## VYSVĚTLENÍ, ZMĚNA A DOPLNĚNÍ ZADÁVACÍ DOKUMENTACE Č. 06

Název veřejné zakázky: **Nová plavecká hala Litvínov**

Systémové číslo: P23V00000140

### XXXIX. Přesné znění Žádosti

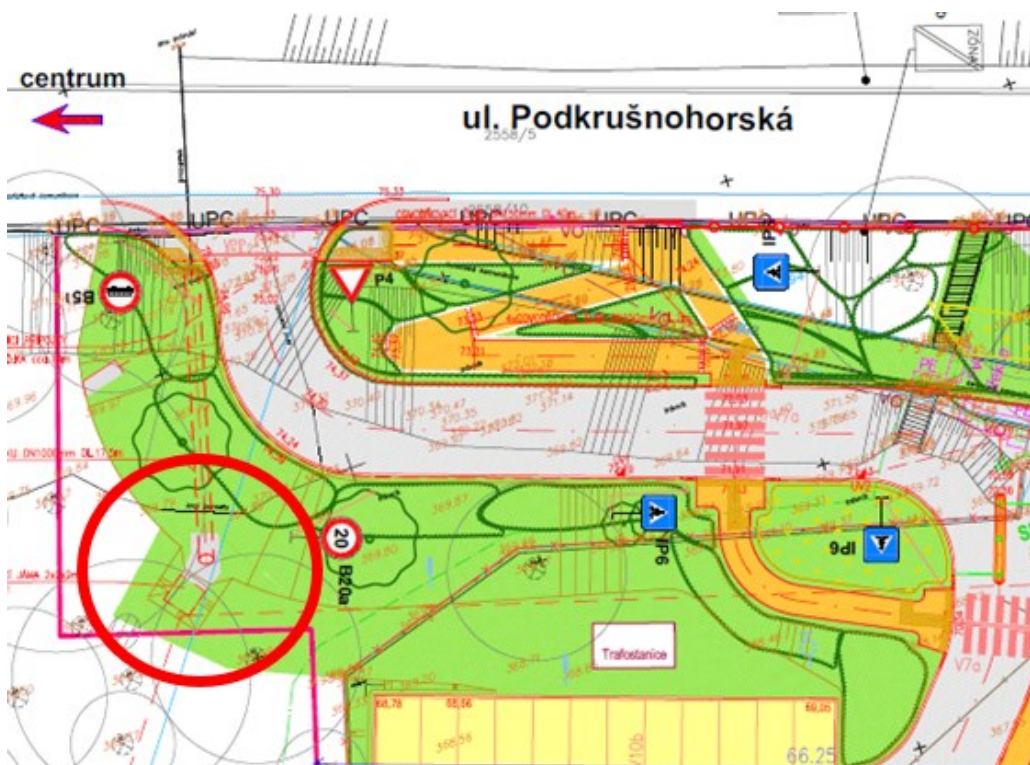
Žádáme zadavatele o prověření a vyřešení kolize objektu vsakovací jámy 2x2x2m za prodlouženým propustkem a trasou potrubí vodovodní přípojky s hloubkou potrubí 1,74m.

Koordináční situace byla opravena dle situace ZTI, kde byla uvedena správná poloha přípojky a vsakovací jámy. Vyznačení bylo doplněno do koordináční situace. Nově dochází v části PD: Dokumentace provedení stavby/ C - Situační výkresy k odstranění výkresu „C2 - celková situace stavby“ a výkresu „C3 – koordináční situace“. Tyto jsou nyní nahrazeny souhrnným výkresem celkové koordináční situace, viz příloha: C2C3 - celková koordináční REV\_2024\_01\_25.
